質疑回答書

契約番号 2020000554

件 名 いがっこ給食センター夢2階女子職員用便所他改修工事

1F改修計画平面図 1:50

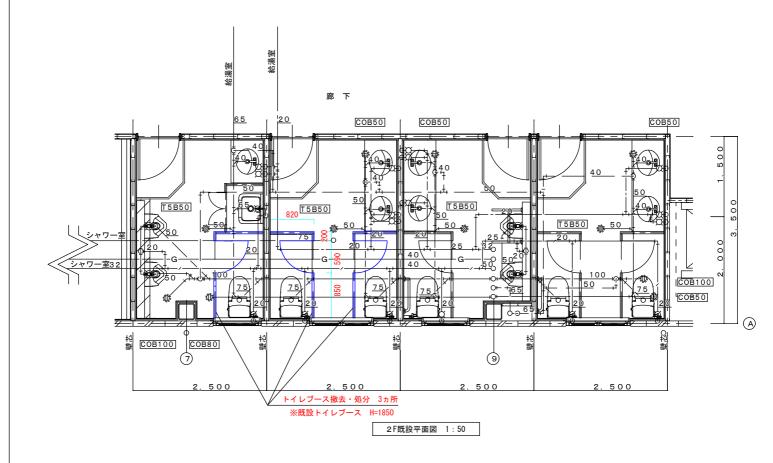
番	号	質疑	回答
1		トイレブースの設計、積算された仕様をお教えくだ	図面の既設トイレブースの寸法から参考見
		さい。	積りを取って積算しています。
		参考品番、仕様内容、各寸法、有効開口寸法	有効開口寸法はW=600mmとして下さい。
		現在のL=1550mmでは、1枚片引き戸の場合有	
		効開口寸法が約W=600mmになると思います	
		が、製作範囲外。	
		2連引戸の場合は、W=700mmは確保できるよう	
		です。	
2		1階新設手洗器の給水はどこから取るのでしょう	別紙図面のとおりです。
		か。同上の排水はどこへ放流するのでしょうか。	
3		温水器新設の既設洗面器のカランは、温度調節	既設の水栓に接続で設計しています。
		式混合水栓に取替ですか。その場合の品番は何	
		ですか。	
4		新設手洗器(温水器)の電源及び、温水器新設の	既設コンセントから取ります。
		電源はどこから取るのでしょうか。	温水器新設については、既設コンセントがア
			ース無しのため、アース付きコンセントへの
			改修が必要です。
5		2階トイレ改修部分の下の1階平面図及び天井仕	1階平面図は別紙のとおりです。
		様をお教えください。	防水ボード下地の上クロス貼で設計していま
			す。

※給排水設備工事に伴い、必要に応じて1F部分天井改修を行うこと。
